Klimaökologische Detailanalyse zum Wettbewerbsverfahren "Perspektive für den Biotechnologie-Standort Mainz"

Hannover, September 2023

Abb. 5: Abweichung der Kaltluftproduktionsrate zwischen dem Planfall 1 und dem Ist-Zustand.

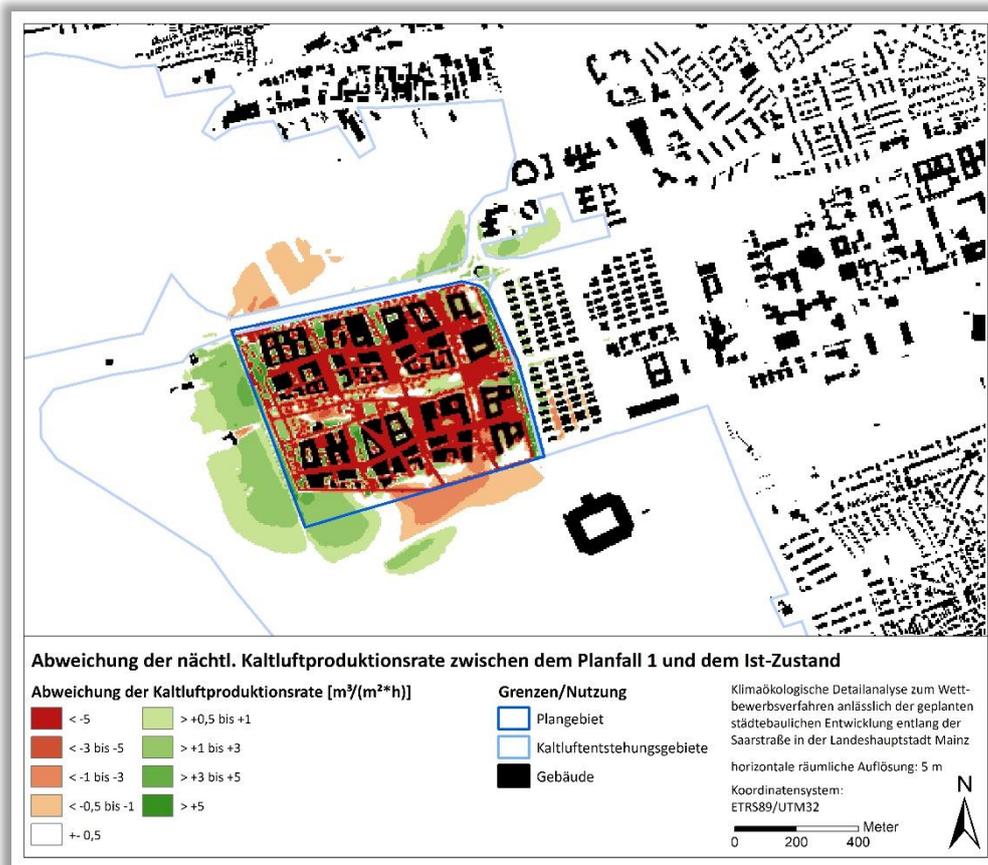
Die Modellergebnisse prognostizieren innerhalb des Plangebietes aufgrund der Neubebauung erwartungsgemäß eine deutliche Reduktion der Kaltluftproduktionsrate von durchschnittlich $-10,5 \text{ m}^3/(\text{m}^2 \cdot \text{h})$, was ein Minus von rund 42 % bezogen auf das Plangebiet darstellt. Neben den Gebäudekörpern und den (neu-)versiegelten Flächen führen auch die vorgesehenen Baumpflanzungen lokal zu einer reduzierten Kaltluftproduktion, da durch das Kronendach die nächtliche Abkühlung gehemmt wird. Zunahmen der Kaltluftproduktionsrate sind dagegen vorrangig im Bereich von Grünflächen, welche von einer reduzierten Kaltluftströmung betroffen sind, zu erwarten. Hierbei handelt es sich im Wesentlichen um die Flächen westlich bis südwestlich (Stauwirkung) sowie nordöstlich (Windschatteneffekt) des Plangebietes, aber auch um kleine Teilflächen innerhalb des Plangebietes. Außerhalb des Plangebietes sind zudem Abnahmen der Kaltluftproduktionsrate in Bereichen einer prognostizierten Erhöhung der Kaltluftströmung zu beobachten. Mit maximal $-2,6 \text{ m}^3/(\text{m}^2 \cdot \text{h})$ sind diese Abnahmen aber als geringfügig einzuordnen. In Hinblick auf die definierten Kaltluftentstehungsgebiete (hellblaue Umrandung) ist durch den Planfall 1 eine Reduktion von $-5,0 \%$ zu erwarten, wobei der Wert inklusive der Vorbelastung durch das Stadion $-6,8 \%$ beträgt.

1. Bäume, insbesondere innerhalb der zentralen Landschaftsachse, sollten der Kaltluftströmung aus westlicher bis südwestlicher Richtung möglichst wenig Strömungswiderstand bieten. So bieten sich z.B. entlang der ost-west-ausgerichteten Wege alleearartige Baumanordnungen an. Die daraus resultierende Verschattung der Wege würde zudem die Aufenthaltsqualität am Tage während heißer Sommertage erhöhen.

2. Baumgruppen wie im Umfeld der „Aktiv-Zone“ oder des “Farm-Landes“ sollten durch eine der Kaltluftströmung angepassten Ausrichtung optimiert werden.
3. Die Gebäudekörper der Kita und des 10-geschossigen Hochhauses im Bereich des Klimaplatzes befinden sich innerhalb der der Durchlüftung dienenden Landschaftsachse. Hier sollten möglichst Alternativstandorte innerhalb der einzelnen Gebäudecluster geprüft werden.

4. Hinsichtlich einer möglichst hohen gebietsinternen Kaltluftproduktion sollten so wenig Flächen wie möglich (voll-)versiegelt werden.
5. Die Verwendung von hellen Baumaterialien bei Gebäuden und Oberflächenversiegelungen reduziert die Wärmeaufnahme am Tag, wodurch sich die nächtliche Überwärmung des Plangebietes reduzieren lässt. Auch dies führt zusätzlich zu einer geringeren Modifizierung der nächtlichen Kaltluftströmung.

Abb. 8: Abweichung der Kaltluftproduktionsrate zwischen dem Planfall 2 und dem Ist-Zustand

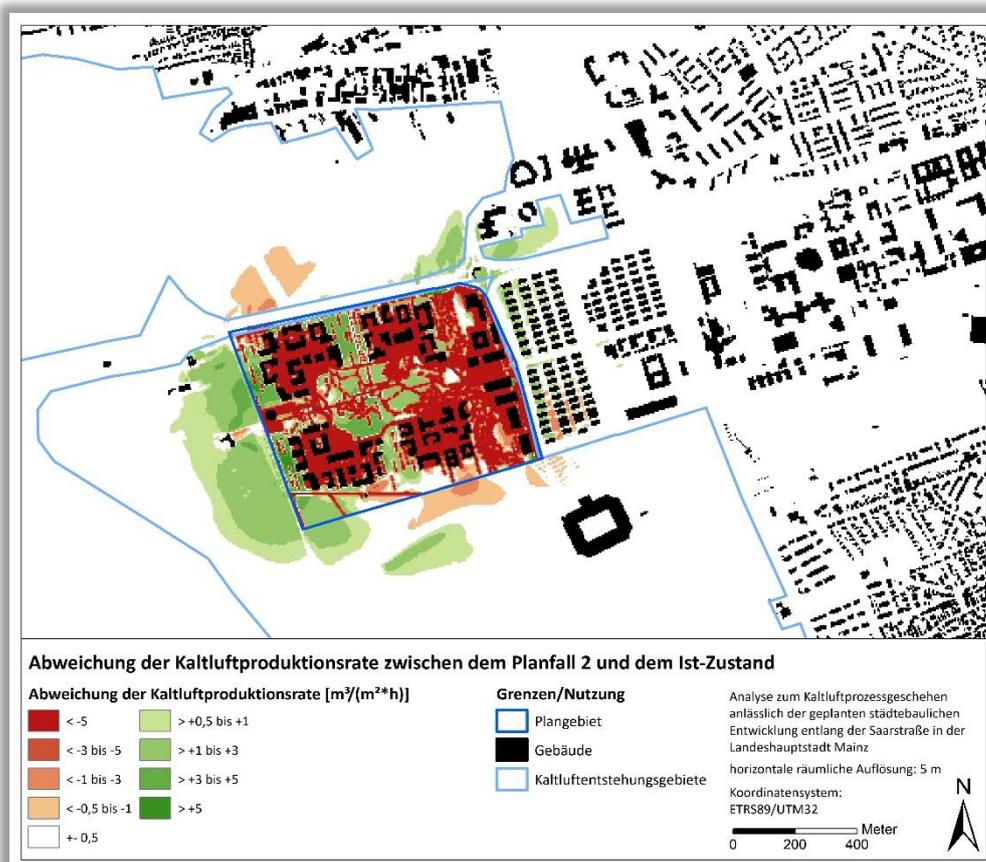
Die Modellergebnisse prognostizieren innerhalb des Plangebietes aufgrund der Neubebauung erwartungsgemäß eine deutliche Reduktion der Kaltluftproduktionsrate von durchschnittlich $-10,5 \text{ m}^3/(\text{m}^2 \cdot \text{h})$, was ein Minus von rund 42 % bezogen auf das Plangebiet darstellt. Neben den Gebäudekörpern und den (neu-)versiegelten Flächen führen auch die vorgesehenen Baumpflanzungen lokal zu einer reduzierten Kaltluftproduktion, da durch das Kronendach die nächtliche Abkühlung gehemmt wird. Zunahmen der Kaltluftproduktionsrate sind dagegen vorrangig im Bereich von Grünflächen, welche von einer reduzierten Kaltluftströmung betroffen sind, zu erwarten. Hierbei handelt es sich im Wesentlichen um die Flächen westlich bis südwestlich (Stauwirkung) sowie nordöstlich (Windschatteneffekt) des Plangebietes, aber auch um kleinere begrünte Teilflächen innerhalb des Plangebietes. Außerhalb des Plangebietes sind zudem Abnahmen der Kaltluftproduktionsrate in Bereichen einer prognostizierten Erhöhung der Kaltluftströmung zu beobachten. Mit maximal $-2,2 \text{ m}^3/(\text{m}^2 \cdot \text{h})$ sind diese Abnahmen aber als geringfügig einzuordnen. In Hinblick auf die definierten Kaltluftentstehungsgebiete (hellblaue Umrandung) ist durch den Planfall 2 eine Reduktion von -4,9 % zu erwarten, wobei der Wert inklusive der Vorbelastung durch das Stadion -6,7 % beträgt.

1. Bäume, insbesondere innerhalb des ost-west-verlaufenden „Luftkanals“ bzw. der „Grünen Mitte“, sollten der Kaltluftströmung aus westlicher bis südwestlicher Richtung möglichst wenig Strömungswiderstand bieten. So bieten sich z.B. entlang der ost-west-ausgerichteten Wege alleearartige Baumanordnungen an. Die daraus resultierende Verschattung der Wege würde zudem die Aufenthaltsqualität am Tage während heißer Sommertage erhöhen.

2. Die überwiegend nord-süd-verlaufenden Baumreihen sollten entsprechend der Kaltluftströmung angepasst werden, um eine Durchlüftung des Plangebietes zu fördern. Speziell die parallelen Baumreihen östlich des „Mobility Hubs“ bremsen die Kaltluft erheblich ab.

3. Der gebietsweise sehr hohe geplante Baumbestand innerhalb der „Grünen Mitte“ sowie des westlichen in Nord-Süd-Richtung verlaufenden „Luftkanals“ sollte hinsichtlich einer effektiven Durchlüftung aufgelockert werden. Als Orientierung kann hier der sogenannte Savannentyp dienen, welcher sich durch Einzelbäume sowie kleinere Baumgruppen bei einem ungefähren Baumflächenanteil von 30 % kennzeichnet.

4. Nordwestlich der „Aktivfläche“ befindet sich eine relative Engstelle im Kreuzungsbereich der dortigen „Luftkanäle“. Der Gebäudeabstand sollte hier nach Möglichkeit erhöht, mindestens aber der Baumbestand geringgehalten werden.

5. Der Standort des Mobility Hubs verengt den Eintrittsbereich des zentralen Luftkanals erheblich und sollte möglichst an einen alternativen Standort verlegt werden. Hier bietet sich beispielsweise die nördlich angrenzende Grünfläche an.

6. Hinsichtlich einer möglichst hohen gebietsinternen Kaltluftproduktion sollten so wenig Flächen wie möglich (voll-)versiegelt werden.
7. Die Verwendung von hellen Baumaterialien bei Gebäuden und Oberflächenversiegelungen reduziert die Wärmeaufnahme am Tag, wodurch sich die nächtliche Überwärmung des Plangebietes reduzieren lässt. Auch dies führt zusätzlich zu einer geringeren Modifizierung der nächtlichen Kaltluftströmung.

Abb. 10: Abweichung des Kaltluftvolumenstroms zwischen dem Planfall 3 und dem Ist-Zustand.

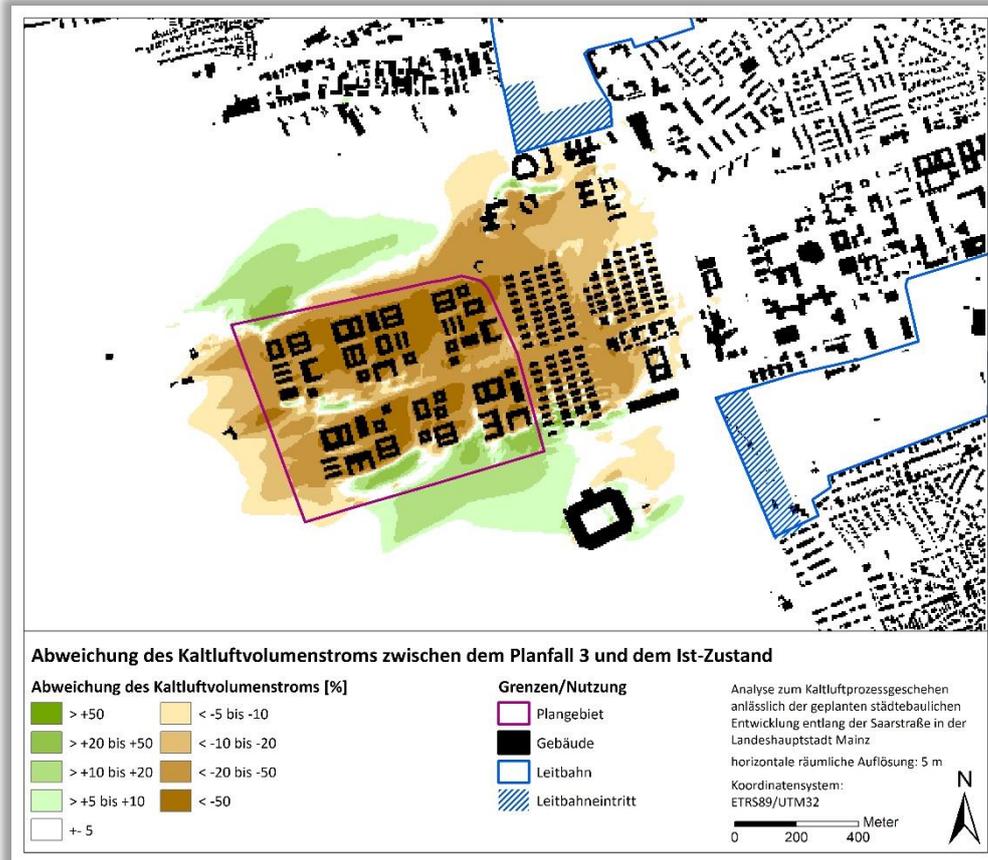
Die Differenzkarte zeigt, dass durch die Planungen von teils sehr deutlichen Reduktionen des Kaltluftvolumenstroms auszugehen ist. Diese betreffen mit Abnahmen von gebietsweise über 50 % vor allem das Plangebiet selbst, reichen aber entsprechend der südwestlichen Anströmung im Nordosten auch bis zu 650 m über die Grenzen des Plangebiets hinaus und betreffen dabei im Wesentlichen die benachbarte Fläche der geplanten Hochschulerweiterung, einen Teilbereich der Bestandsbebauung der Hochschule (Umfeld Lucy-Hillebrand-Straße) sowie die Bebauung an der Isaac-Fulda-Allee. Neben diesem beobachteten Windschatteneffekt bewirkt die geplante Neubebauung auch einen Stauereffekt im Westen des Plangebietes, welcher den Kaltluftvolumenstrom bis in ca. 270 m Entfernung um maximal 59 % reduziert. Nördlich und südlich der geplanten Bebauung sind aufgrund von Umlenkungs- und Verdrängungseffekten zudem mit einer Reichweite von maximal 460 m deutliche Zunahmen des Kaltluftvolumenstroms von bis zu 43 % zu erwarten. Südlich betreffen diese auch im wesentlichen Ausmaß den unbebauten Teil des Plangebietes. Neben dem Gelände der MEWA-Arena ist dadurch auch der südliche Teil der Hochschulerweiterungsfläche betroffen. Weitere Zunahmen sind zudem sehr kleinräumig innerhalb des geplanten zentralen Grünzuges zu erwarten. Die Wirksamkeit dieser Grünfläche als Ventilationsbahn ist insgesamt gegeben, weist aufgrund des Baumbestandes sowie der teilweise relativ geringen Breite allerdings auch

Einschränkungen auf. Hinsichtlich der beiden Kaltluftleitbahnen ist in beiden Fällen von keiner wesentlichen Beeinträchtigung auszugehen. So wird die nördliche Kaltluftleitbahn Gonsbachtal mit -1,9 % nur geringfügig und jene südlich des Dalheimer Wegs praktisch gar nicht (-0,2 %) beeinträchtigt.

Abb. 11: Abweichung der Kaltluftproduktionsrate zwischen dem Planfall 3 und dem Ist-Zustand.

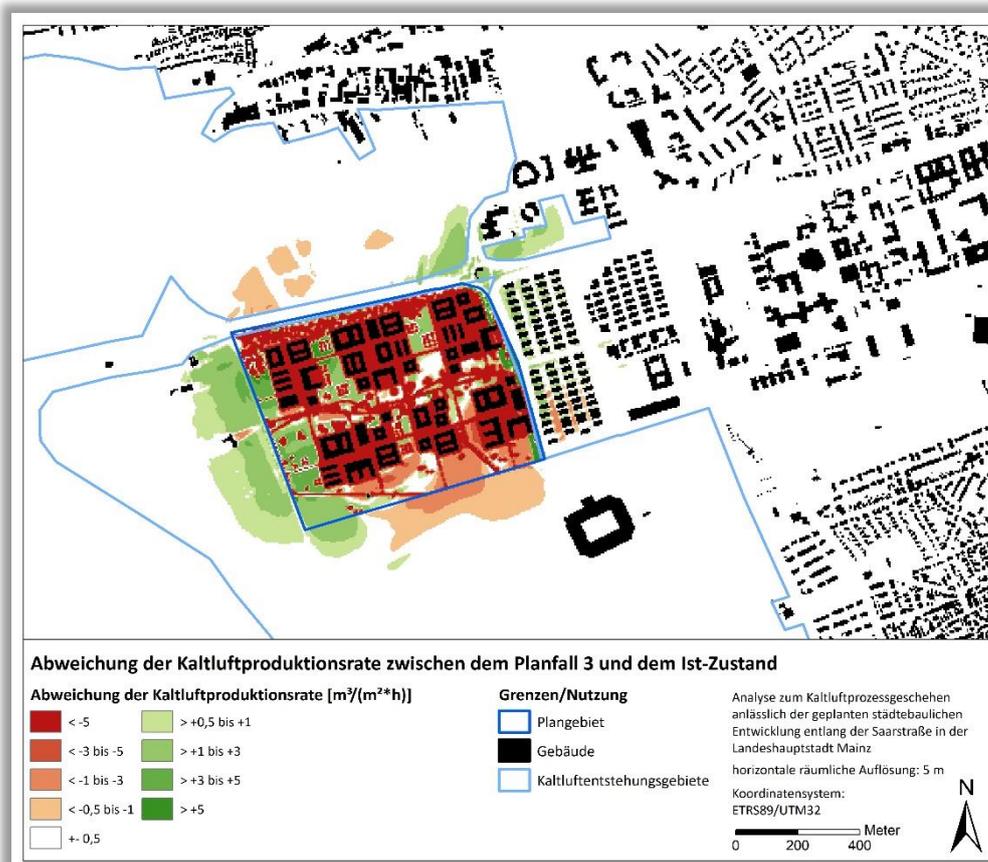
Die Abweichungen der Modellergebnisse zeigen innerhalb des Plangebietes aufgrund der Neubebauung erwartungsgemäß eine deutliche Reduktion der Kaltluftproduktionsrate von durchschnittlich $-12,3 \text{ m}^3/(\text{m}^2 \cdot \text{h})$, was ein Minus von rund 45 % bezogen auf das Plangebiet darstellt. Neben den Gebäudkörpern und den (neu-)versiegelten Flächen führen auch die vorgesehenen Baumpflanzungen lokal zu einer reduzierten Kaltluftproduktion, da durch das Kronendach die nächtliche Abkühlung gehemmt wird. Zunahmen der Kaltluftproduktionsrate sind dagegen vorrangig im Bereich von Grünflächen, welche von einer reduzierten Kaltluftströmung betroffen sind, zu erwarten. Hierbei handelt es sich im Wesentlichen um die Flächen westlich bis südwestlich (Stauwirkung) sowie nordöstlich (Windschatteneffekt) des Plangebietes, aber auch um kleinere begrünte Teilflächen innerhalb des Plangebietes. Außerhalb des Plangebietes sind zudem Abnahmen der Kaltluftproduktionsrate in Bereichen einer prognostizierten Erhöhung der Kaltluftströmung zu beobachten. Mit maximal $-2,8 \text{ m}^3/(\text{m}^2 \cdot \text{h})$ sind diese Abnahmen aber als geringfügig einzuordnen. In Hinblick auf die definierten Kaltluftentstehungsgebiete (hellblaue Umrandung) ist durch den Planfall 3 eine Reduktion von -5,5 % zu erwarten, wobei der Wert inklusive der Vorbelastung durch das Stadion -7,3 % beträgt.

1. Die in die zentrale Grünachse hereinragenden Hochhäuser („Grüner Solitär“) verringern in Kombination mit dem dichten Baumbestand der Stadtbahnhaltestationen sowie der Baumgruppen im Engstellenbereich (mittlerer Stadtbahnhalt) das Durchlüftungspotential der Grünfläche. Hier sollte zumindest der Bereich der Engstelle offengehalten, idealerweise aber die Engstelle an sich entschärft werden. Dies kann durch eine Verlegung der Stadtbahnhalte oder ein Verschieben der Baukörper nach Norden bzw. Süden erreicht werden.

2. Hinsichtlich einer Erhöhung der Aufenthaltsqualität an heißen Sommertagen bietet sich das Anlegen von Baumreihen entlang des zentralen Parkwegs an. Geplante Bäume aus den Bereichen der Engstellen könnten z.B. dementsprechend versetzt werden.

3. Hinsichtlich einer möglichst hohen gebietsinternen Kaltluftproduktion sollten so wenig Flächen wie möglich (voll-)versiegelt werden.
4. Die Verwendung von hellen Baumaterialien bei Gebäuden und Oberflächenversiegelungen reduziert die Wärmeaufnahme am Tag, wodurch sich die nächtliche Überwärmung des Plangebietes reduzieren lässt. Auch dies führt zusätzlich zu einer geringeren Modifizierung der nächtlichen Kaltluftströmung.

Abb. 17: Abweichung der Kaltluftproduktionsrate zwischen dem Planfall 5 und dem Ist-Zustand.

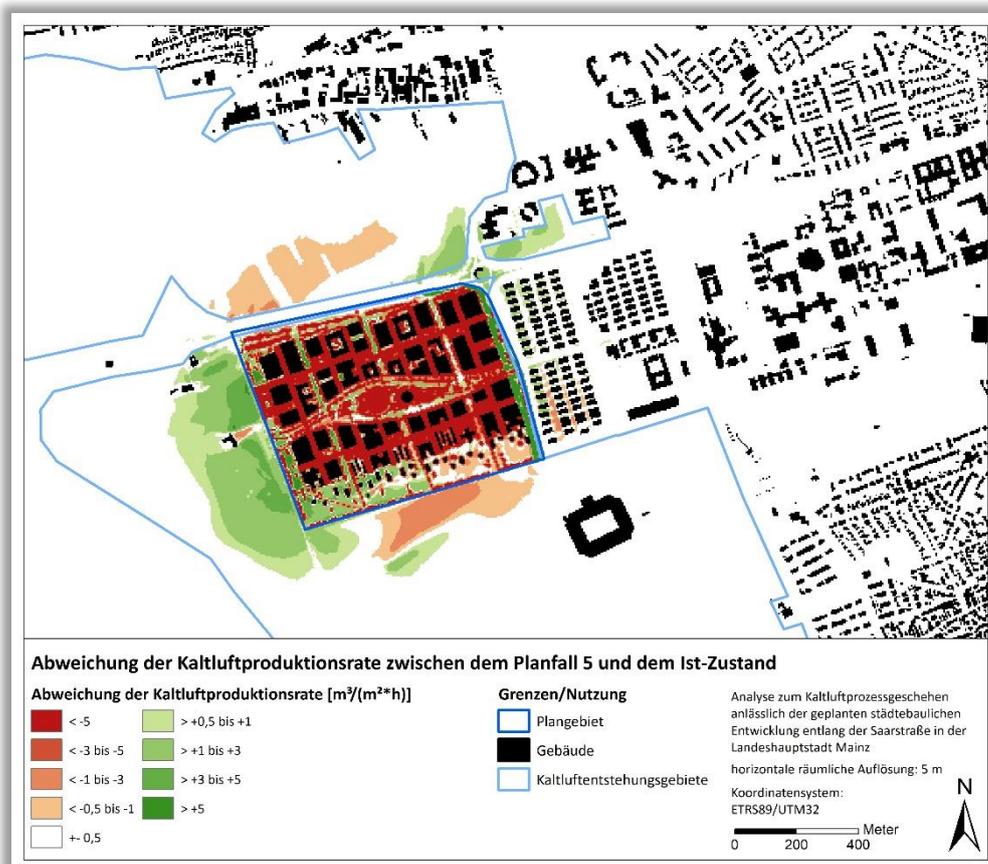
Die Abweichungen der Modellergebnisse zeigen innerhalb des Plangebietes aufgrund der Neubebauung erwartungsgemäß eine deutliche Reduktion der Kaltluftproduktionsrate von durchschnittlich $-11,2 \text{ m}^3/(\text{m}^2 \cdot \text{h})$, was ein Minus von rund 45 % bezogen auf das Plangebiet darstellt. Neben den Gebäudekörpern und den (neu-)versiegelten Flächen führen auch die vorgesehenen Baumpflanzungen zu einer reduzierten Kaltluftproduktion, da durch das Kronendach die nächtliche Abkühlung gehemmt wird. Zunahmen der Kaltluftproduktionsrate sind dagegen vorrangig im Bereich von Grünflächen, welche von einer reduzierten Kaltluftströmung betroffen sind, zu erwarten. Hierbei handelt es sich im Wesentlichen um die Flächen westlich bis südwestlich (Stauwirkung) sowie nordöstlich (Windschatteneffekt) des Plangebietes, aber auch um Grünflächen innerhalb des Plangebietes, insbesondere im Südwesten. Außerhalb des Plangebietes sind zudem Abnahmen der Kaltluftproduktionsrate in Bereichen einer zu erwartenden Erhöhung der Kaltluftströmung zu beobachten. Mit maximal $-2,6 \text{ m}^3/(\text{m}^2 \cdot \text{h})$ sind diese Abnahmen aber als sehr geringfügig einzuordnen. In Hinblick auf die definierten Kaltluftentstehungsgebiete (hellblaue Umrandung) ist durch den Planfall 5 eine Reduktion von -5,3 % zu erwarten, wobei der Wert inklusive der Vorbelastung durch das Stadion -7,1 % beträgt.

1. Der Ein- und Austrittsbereich im Westen bzw. Osten des zentralen Grünzuges sollte möglichst verbreitert werden, um die Durchlüftung des Plangebietes zu fördern. Ideal wären in diesem Zusammenhang mind. 100 m. Derzeit erfüllen die beiden Engstellen zwar mit rund 55 bis 60 m die Mindestanforderung (50 m) einer effektiven Kaltluftleitbahn, allerdings schränken die insgesamt 4 Baumreihen im Westen (Ausrichtung ist positiv zu beurteilen) die Durchströmbarkeit deutlich ein.

2. Die zentral im Grünzug geplanten Strukturen, bestehend aus Seebühne, Wissens- und Innovationshub sowie dem dichten Baumbestand, stellen ein erhebliches Strömungshindernis dar. Hier sollte eine generelle Umstrukturierung angedacht werden oder aber die Gesamtstruktur in ihrer Nord-Süd-Ausdehnung reduziert werden. Eine Optimierungsmöglichkeit wäre die Verlegung der Gesamtstruktur an den südlichen oder nördlichen Rand des Grünzuges.

4. Hinsichtlich einer möglichst hohen gebietsinternen Kaltluftproduktion sollten so wenig Flächen wie möglich (voll-)versiegelt werden.
5. Die Verwendung von hellen Baumaterialien bei Gebäuden und Oberflächenversiegelungen reduziert die Wärmeaufnahme am Tag, wodurch sich die nächtliche Überwärmung des Plangebietes reduzieren lässt. Auch dies führt zusätzlich zu einer geringeren Modifizierung der nächtlichen Kaltluftströmung.

Abb. 19: Abweichung des Kaltluftvolumenstroms zwischen dem Planfall 6 und dem Ist-Zustand.

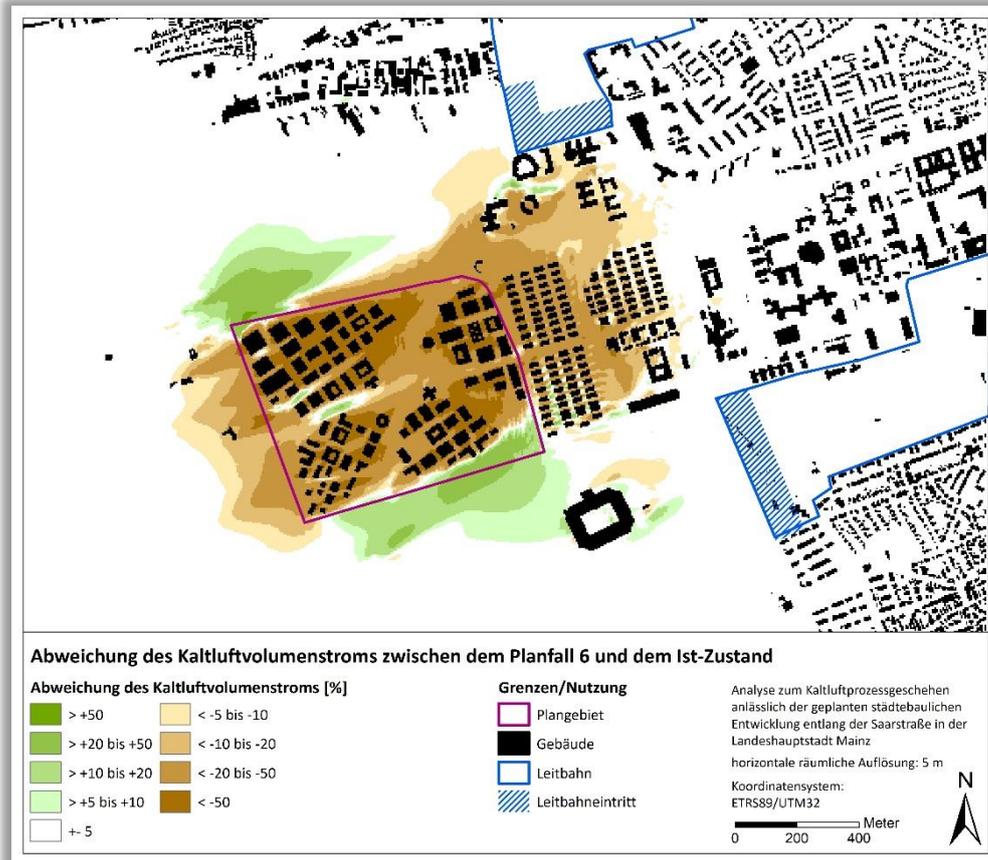
Die Modellergebnisse zeigen für den Planfall 6, dass durch die Planungen von teils sehr deutlichen Reduktionen des Kaltluftvolumenstroms auszugehen ist. Diese betreffen mit Abnahmen von gebietsweise über 50 % vor allem das Plangebiet selbst, reichen aber entsprechend der südwestlichen Anströmung im Nordosten auch bis zu 680 m über die Grenzen des Plangebiets hinaus und betreffen dabei im Wesentlichen die benachbarte Fläche der geplanten Hochschülerweiterung, einen Teilbereich der Bestandsbebauung der Hochschule (Umfeld Lucy-Hillebrand-Straße) sowie die Bebauung an der Isaac-Fulda-Allee. Neben diesem beobachteten Windschatteneffekt bewirkt die geplante Neubebauung auch einen Staueffekt im Westen des Plangebietes, welcher den Kaltluftvolumenstrom bis in ca. 290 m Entfernung um maximal 59 % reduziert. Nördlich und südlich der geplanten Bebauung sind aufgrund von Umlenkungs- und Verdrängungseffekten zudem mit einer Reichweite von maximal 480 m deutliche Zunahmen des Kaltluftvolumenstroms von bis zu 53% zu erwarten. Neben dem Gelände der MEWA-Arena ist durch die Zunahmen auch der südliche Randbereich der Hochschülerweiterungsfläche sehr kleinräumig betroffen. Weitere geringfügige Zunahmen sind zudem im Westen des Plangebietes im Bereich der Gebäudeabstandsflächen bzw. des nach Westen geöffneten Grünzuges zu erwarten. Die Wirksamkeit der geplanten Grünzüge als Ventilationsbahn ist grundsätzlich vorhanden, weist allerdings aufgrund der relativ schmalen Eintrittsbereiche

Abb. 20: Abweichung der Kaltluftproduktionsrate zwischen dem Planfall 6 und dem Ist-Zustand.

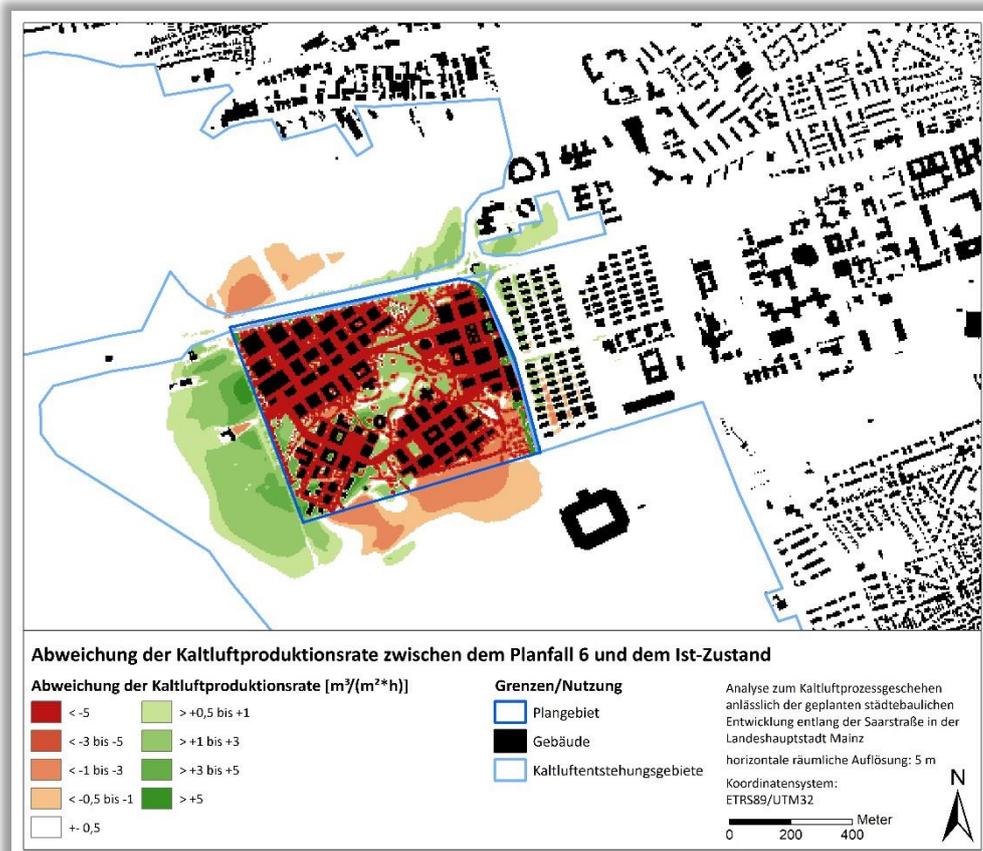
Die Abweichungen der Modellergebnisse zeigen innerhalb des Plangebietes aufgrund der Neubebauung erwartungsgemäß eine deutliche Reduktion der Kaltluftproduktionsrate von durchschnittlich $-11,7 \text{ m}^3/(\text{m}^2 \cdot \text{h})$, was ein Minus von rund 47 % bezogen auf das Plangebiet darstellt. Neben den Gebäudkörpern und den (neu-)versiegelten Flächen führen auch die vorgesehenen Baumpflanzungen zu einer reduzierten Kaltluftproduktion, da durch das Kronendach die nächtliche Abkühlung gehemmt wird. Zunahmen der Kaltluftproduktionsrate sind dagegen vorrangig im Bereich von Grünflächen, welche von einer reduzierten Kaltluftströmung betroffen sind, zu erwarten. Hierbei handelt es sich im Wesentlichen um die Flächen westlich bis südwestlich (Stauereffekt) sowie nordöstlich (Windschatteneffekt) des Plangebietes, aber auch um einen Großteil der Grünflächen innerhalb des Plangebietes. Außerhalb des Plangebietes sind zudem Abnahmen der Kaltluftproduktionsrate in Bereichen einer zu erwartenden Erhöhung der Kaltluftströmung zu beobachten. Mit maximal $-2,8 \text{ m}^3/(\text{m}^2 \cdot \text{h})$ sind diese Abnahmen aber als sehr geringfügig einzuordnen. In Hinblick auf die definierten Kaltluftentstehungsgebiete (hellblaue Umrandung) ist durch den Planfall 6 eine Reduktion um -5,5 % zu erwarten, wobei der Wert inklusive der Vorbelastung durch das Stadion -7,3 % beträgt.

1. Die beiden Eintrittsbereiche des „Klimakorridors“ im Südwesten sollten hinsichtlich einer verbesserten Durchlüftung des Plangebietes verbreitert werden. Ideal wären in diesem Zusammenhang jeweils 100 m, wobei derzeit mit 40 bis 50 m die Mindestanforderungen (50 m) an eine effektive Kaltluftleitbahn nur teilweise erfüllt werden. Das Knowledge Hub zwischen „Agrikultur Cluster“ und „Gesundheits Cluster“ stellt in diesem Zusammenhang ein besonders erhebliches Strömungshindernis dar.

2. Die Baumreihe entlang der Bahnlinie am westlichen Rand des Plangebietes sollte auf Höhe des Eintrittsbereichs des Klimakorridors aufgelockert werden.

4. Entlang des „Logistik Loops“ sollte die Baumallee in den Bereichen der Grünzüge etwas aufgelockert werden (z.B. Erhöhung des Pflanzabstandes von derzeit 12 auf ca. 20 m. Dagegen wäre eine Baumreihe entlang der „Aquädukttrasse“ (Radweg) zu empfehlen (Südseite), um dort die Wärmebelastung während heißer Sommertage zu reduzieren. Auch entlang der Fußwege zwischen den einzelnen Gebäudeclustern sollten zur Erhöhung der Aufenthaltsqualität ergänzende Baumpflanzungen vorgenommen werden.

5. Hinsichtlich einer möglichst hohen gebietsinternen Kaltluftproduktion sollten so wenig Flächen wie möglich (voll-)versiegelt werden.
6. Die Verwendung von hellen Baumaterialien bei Gebäuden und Oberflächenversiegelungen reduziert die Wärmeaufnahme am Tag, wodurch sich die nächtliche Überwärmung des Plangebietes reduzieren lässt. Auch dies führt zusätzlich zu einer geringeren Modifizierung der nächtlichen Kaltluftströmung.
